Modulo per la presentazione delle osservazioni per i piani/programmi/progetti sottoposti a procedimenti di valutazione ambientale di competenza statale

ID: Codice procedura (ID_VIP/ID_MATTM):10844

Impianto per la produzione di energia elettrica da fonte eolica, costituito da 6 aerogeneratori della potenza complessiva di 37,2 MW, un sistema di accumulo da 25 MW e relative opere connesse in località "Rempillo" nel comune di Pitigliano (GR).

TESTO DELLE OSSERVAZIONI

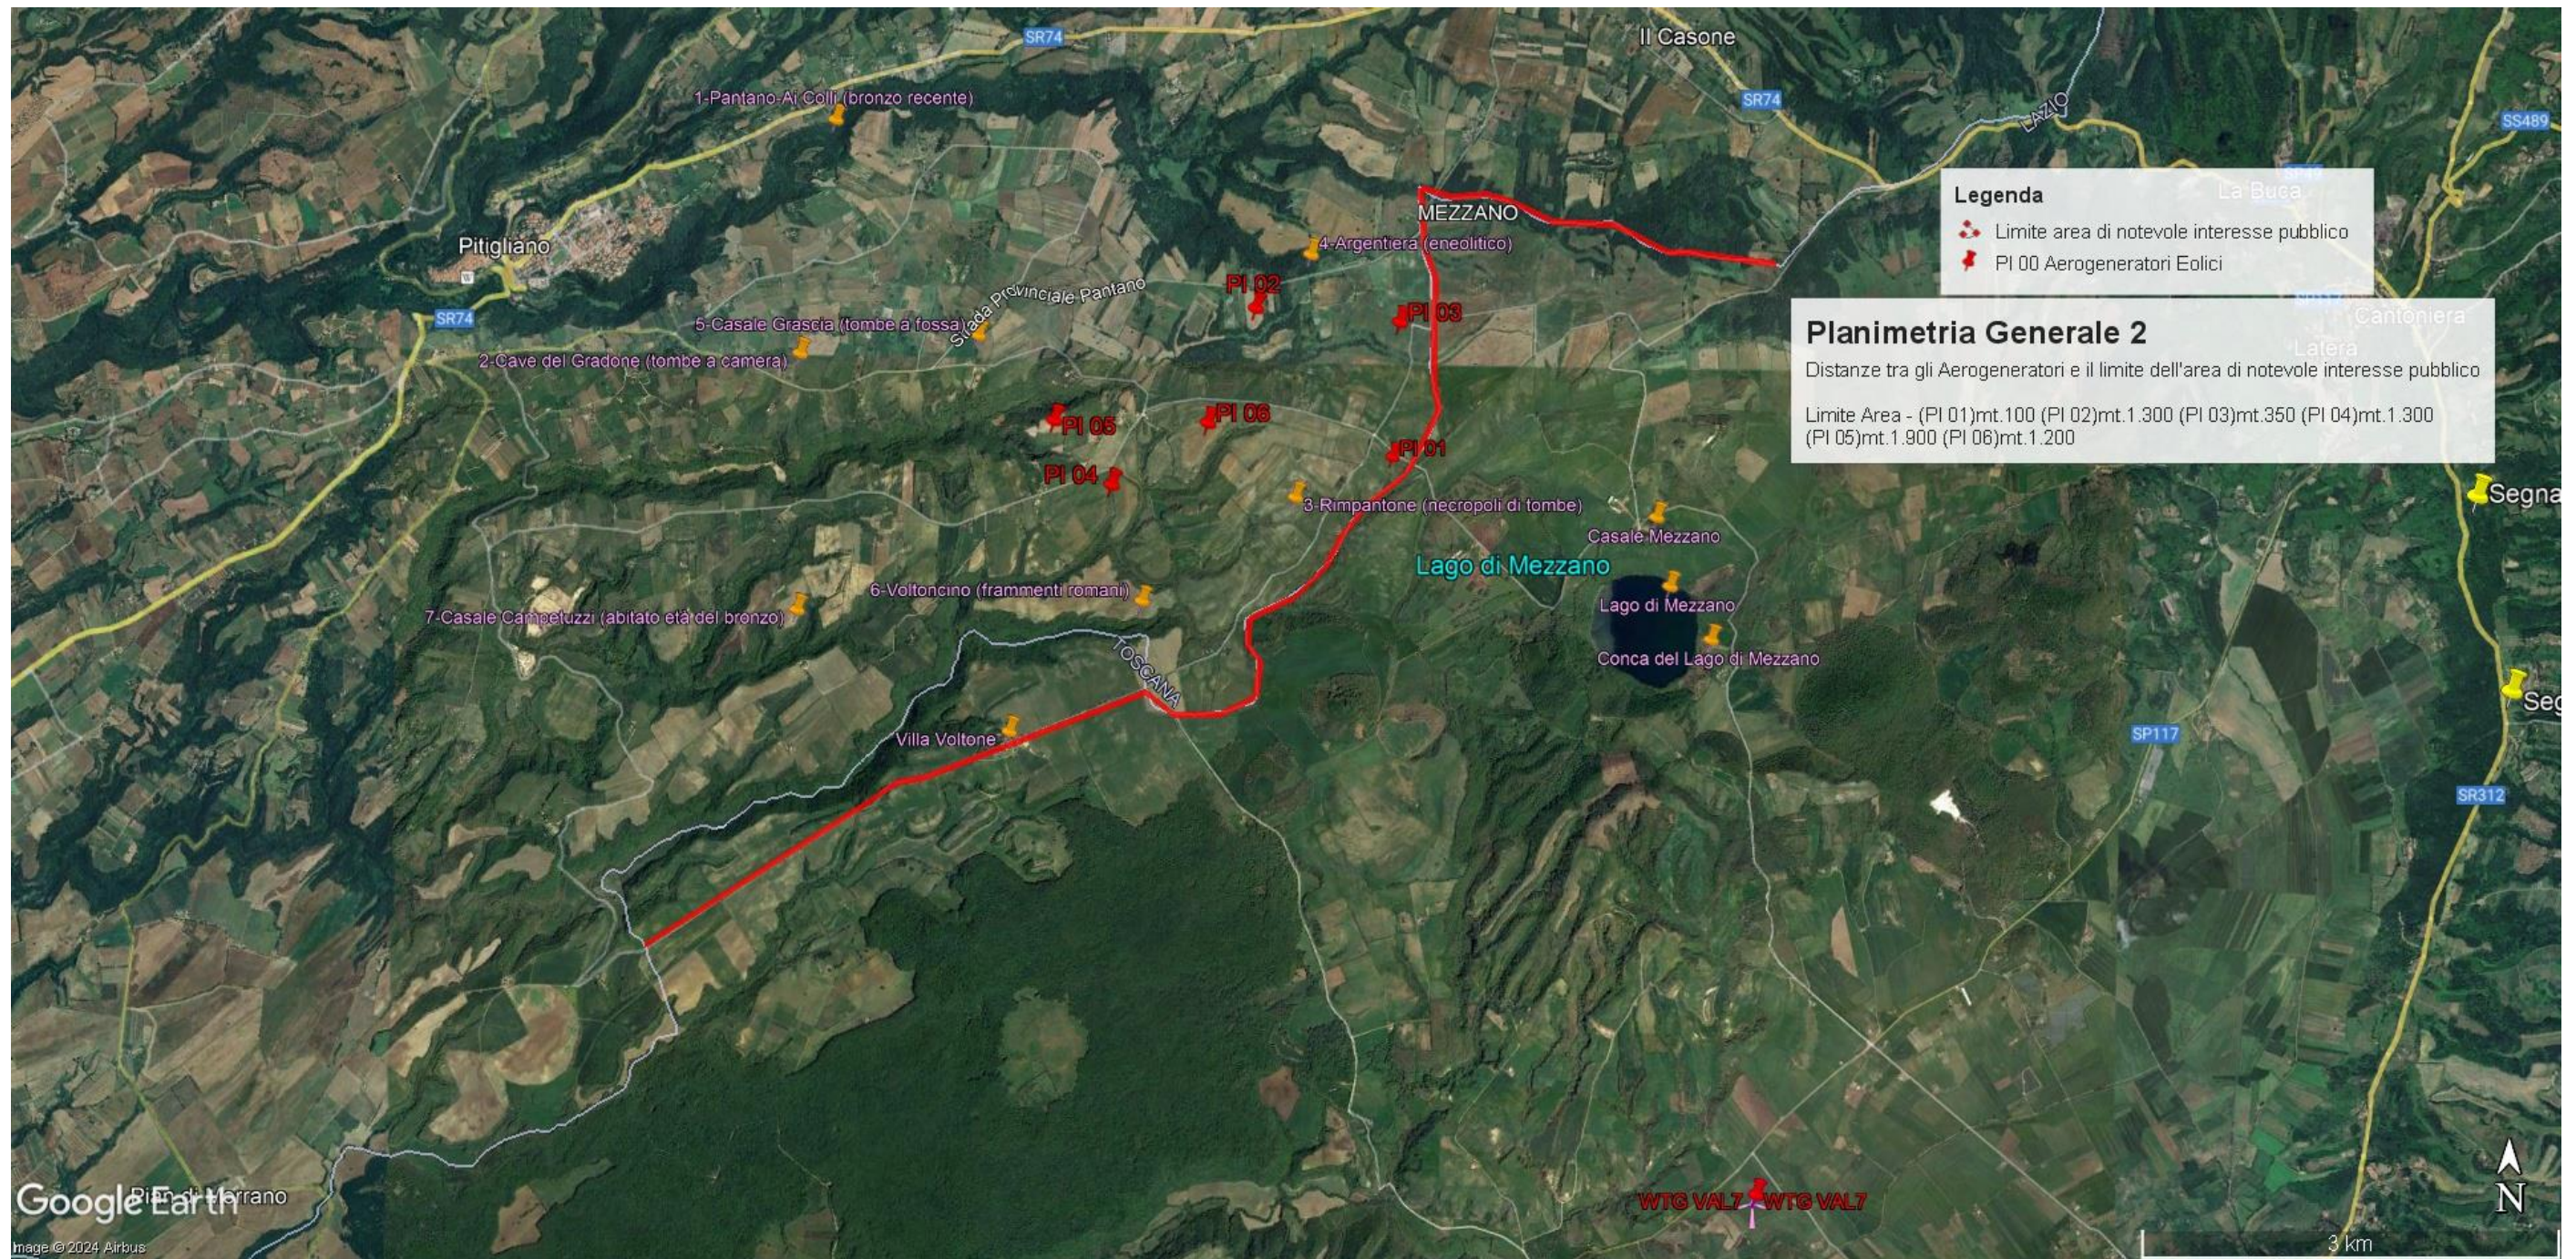
Tornando alla questione di legittimità, alla luce del combinato disposto dal "vincolo sul patrimonio paesaggistico (artt. 136 e ss. e 142 del decreto legislativo n. 42/2004 e ss.mm.ii.) e sui beni culturali" (artt. 10 e ss. del decreto legislativo n. 42/2004 e ss.mm.ii.) e dal comma 8 lettera c-quarter del D.Lgs 191/2021 e ss.mm.ii si evince che, ad oggi, le aree in cui sono previsti gli insediamenti dei sei aereogeneratori dell'impianto eolico denominato "Rempillo" non sono idonee perché ricadono tutte all'interno della fascia di rispetto dei **beni paesaggistici di notevole interesse pubblico denominati "Conca del Lago di Mezzano e territorio circostante" (D.M. 22.05.1976)** comprendente anche il **vincolo "Selva del Lamone" (D.M. 22.05.1984)** tutelati dall'**art. 136 del Codice del Beni Culturali e del Paesaggio** e in particolare un aerogeneratore (P01) è a 100 metri dal primo vincolo citato e gli altri cinque compresi in una distanza massima tra 1 km e 2 km (vedi immagine n. 1 dell'ALLEGATO). Nella fascia di rispetto dei 3 km anche la porzione di vincolo rappresentato dalla Selva del Lamone che gode di altre importanti tutele in quanto Riserva Naturale regionale (L. 394/91 e L.R. 29/97), Zona di Protezione speciale (ZPS) insieme ai Monti di Castro collegati tra loro da una Zona di Conservazione Speciale (ZSC), il sistema fluviale Fiume Fiora-Olpeta. La Selva del Lamone oltre il vincolo paesaggistico di notevole interesse pubblico che la rende area non idonea all'installazione degli impianti FER anche nelle sue fasce di rispetto dei 3 km, gode di un'altra tutela che ne rivela l'importanza di area di importanza internazionale per l'avifauna IBA (012) che viene collegata all'altra IBA (099) Lago di

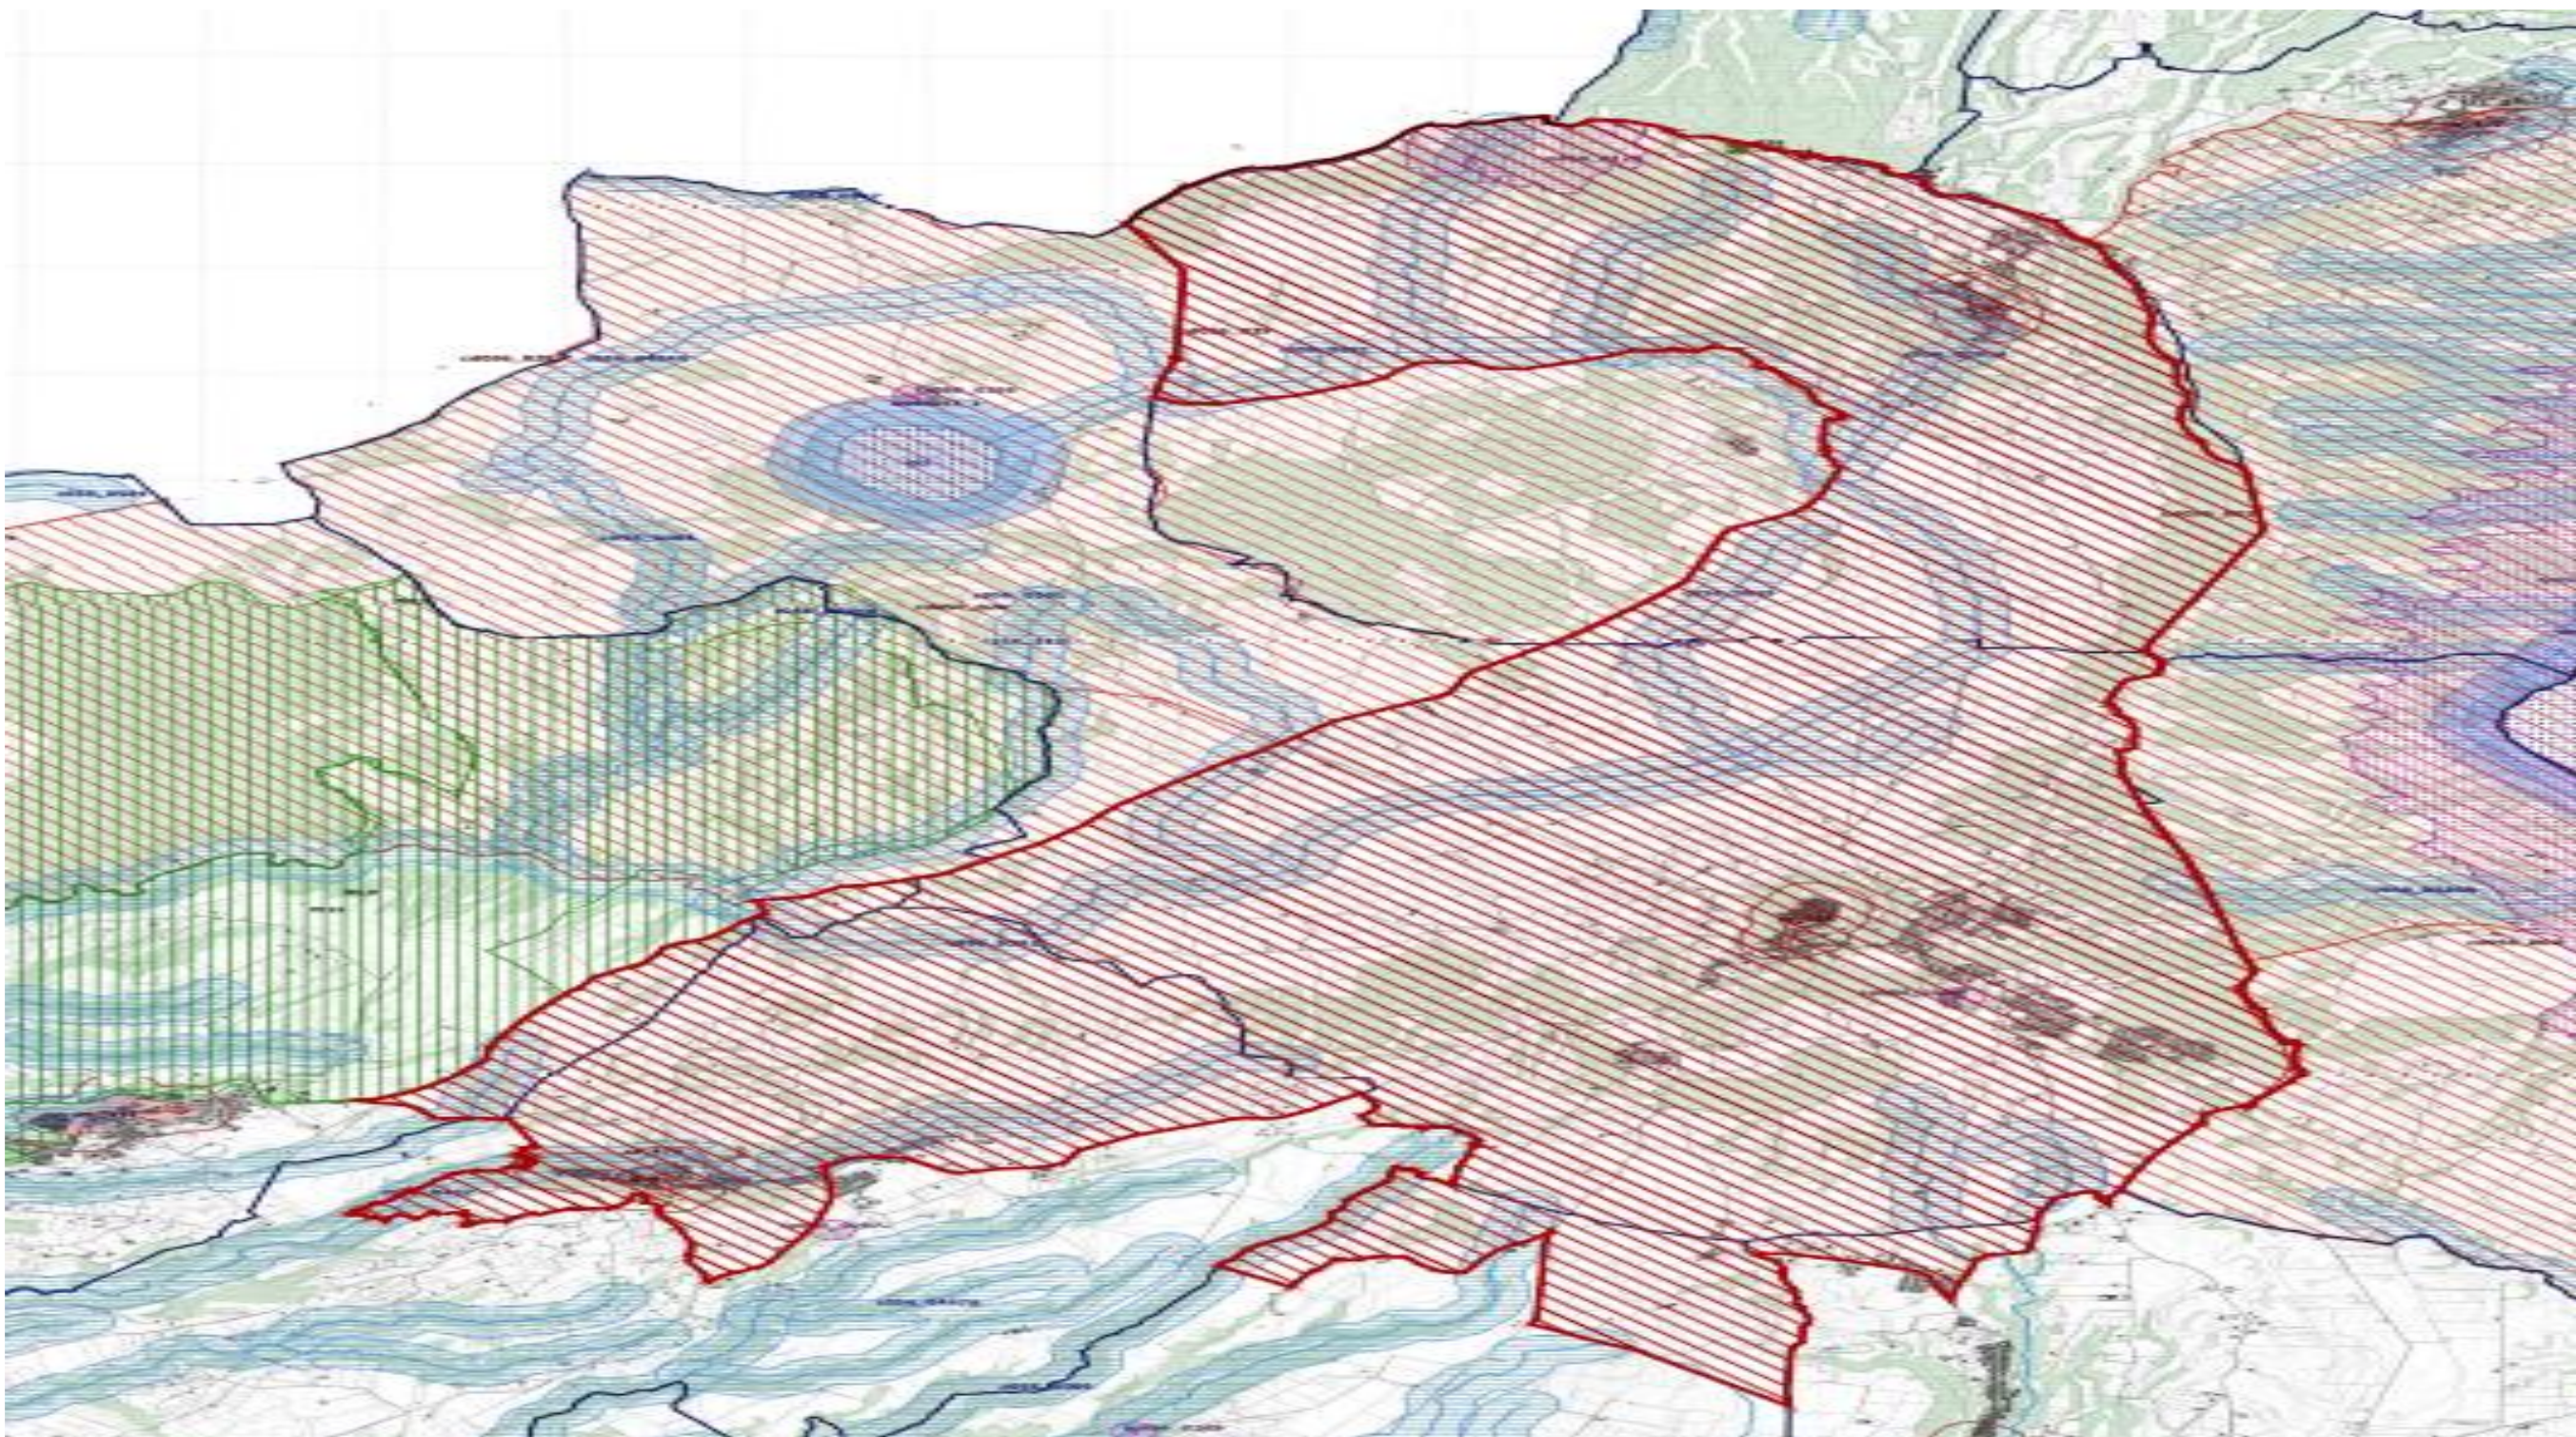
Bolsena attraverso la ZPS Caldera di Latera e la ZSC Lago di Mezzano che insieme sono compresi nel vincolo paesaggistico “ Conca Lago di Mezzano...” e verranno uniti dal nuovo vincolo paesaggistico “*Ambito paesaggistico, geologico e geomorfologico dell’orlo della caldera di Latera e delle sue pendici interessate dai centri eruttivi periferici*” (si veda a riguardo la proposta pubblicata sul sito del MIC in data 09/08/2023 e l’immagine n. 2 dell’ ALLEGATO) all’area di notevole interesse pubblico “ Conca del lago di Bolsena” (D.M. 24.10.1960). Praticamente una vasta zona che per interesse paesaggistico e naturalistico oltre che storico, archeologico e identitario rappresenta un unicum nel panorama nazionale.
